H-21021-3  
 令和3年8月10日  
 原子燃料工業株式会社  
 熊取事業所

熊取事業所第5次設工認（1回目補正） コメント対応整理表（R3/8/10）

第5次設工認（第1回補正）に係る事実確認事項（個別事項）

図 金属製ダクトによる火災区画間の火炎の伝播防止の概略図

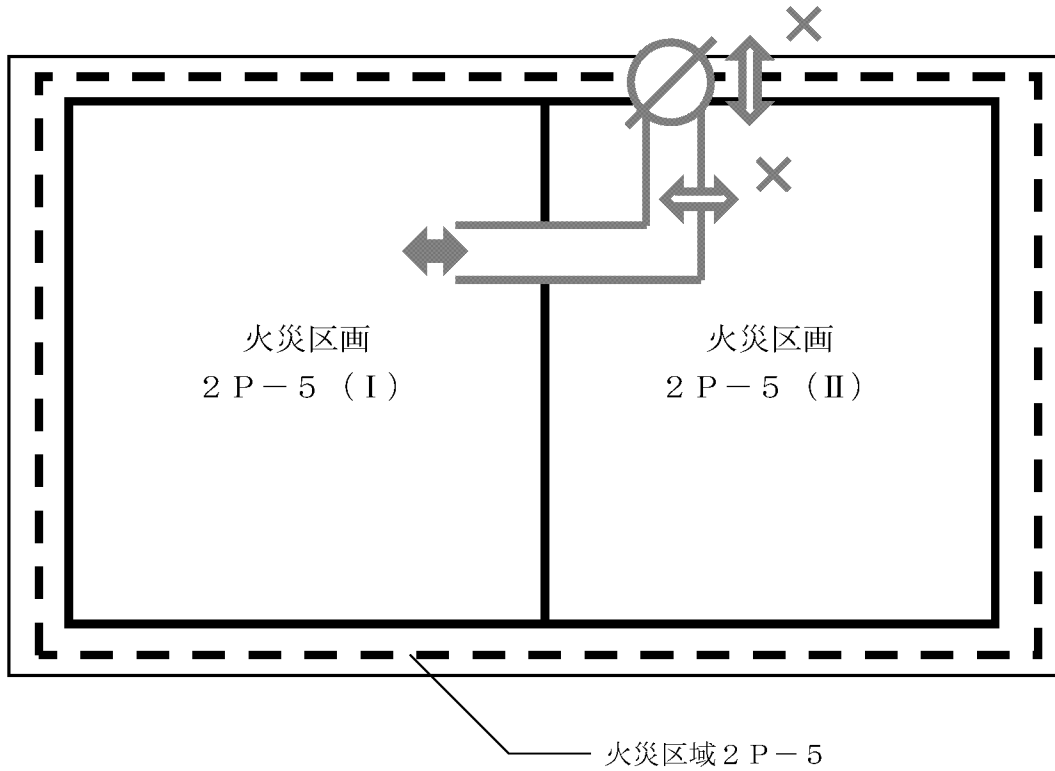
番号	コメント内容	回答／対応	補足資料
0603-41	<p>p2348 火災等による損傷の防止&lt;防火ダンパー&gt;  事業許可との整合性の説明に、「内部火災影響評価ガイドでは～」との記載があるが、この説明が理解できない。ガイドを踏まえ事業許可における内容を約束したのであるから、その記載事項に対しての内容を説明するべきである。  また、火災区画については区画全体を耐火壁で囲む必要がないとの記載があるが、前提として、防護対象に影響がないという評価を行っていることが必要である。このような記載をするのであれば、そういった評価を行っていることを説明すること。  それに加え、これらを踏まえて許可で約束した事項に対して申請書の記載がどうなのか、説明すること。</p> <p>&lt;0629-53&gt;  (0603-41 の更間)  回答／対応の第2加工棟の記載で、「ダクトが一方の火災区画に対して火災区域境界の防火ダンパーに至るまでの間、通過するのみで開口部を持たないため、火災区画間の火災の伝搬経路とならない。」と説明されているが、説明になっていない。ダクトが燃焼した場合、他の火災区画、火災区域へダクトの開口部をとおして火災が伝搬しないことを説明すること。</p>	<p>拝承。  事業許可との整合性の説明について、事業許可で約束した基本方針が明確となるよう、適切な記載を事業許可から抽出し、この基本方針に対して変更後の詳細設計がこの基本方針に対して整合していることを説明する記載に修正するとともに、その基本方針と整合した火災区画の詳細設計を本文に記載する。すなわち、以下のとおり、仕様表、及び技術基準規則への適合状況の説明に追記を行い補正する。</p> <p>(第2加工棟)  防火ダンパーは火災区域境界のダクト貫通部に設置することとするが、火災区域の細分化に伴い設定した火災区域境界と同一でない火災区画境界のダクト貫通部については以下のとおりとしている。</p> <p>火災区域境界と同一でない火災区画境界を貫通するのは、火災区画2P-5(I)と火災区画2P-5(II)の境界を貫通する気体廃棄設備の給気ダクトのみである。当該ダクトは第1種管理区域である火災区画2P-5(I)側には空気を供給するための開口部を設けるが、第2種管理区域側である2P-5(II)側においては火災区域境界の防火ダンパーに至るまでの区間は不燃性材料である金属製のダクトで囲まれているため、火災の伝播経路はなく、火災区画間の火災の伝播を防止できる。</p> <p>火災区画間の火災の伝播経路とならない旨、添付書類2 技術基準規則への適合状況の説明に追記する。</p> <p>(第1廃棄物貯蔵棟)  第1廃棄物貯蔵棟について、火災区画間を貫通する給排気設備のダクトには、給排気設備の運転停止に連動し自動的に閉止する閉じ込めダンパーが設置されており、これにより火災区画間の火災の伝播を防止できる旨、添付書類2 技術基準規則への適合状況の説明に追記する。</p>	<p>補足資料  0603-41</p>
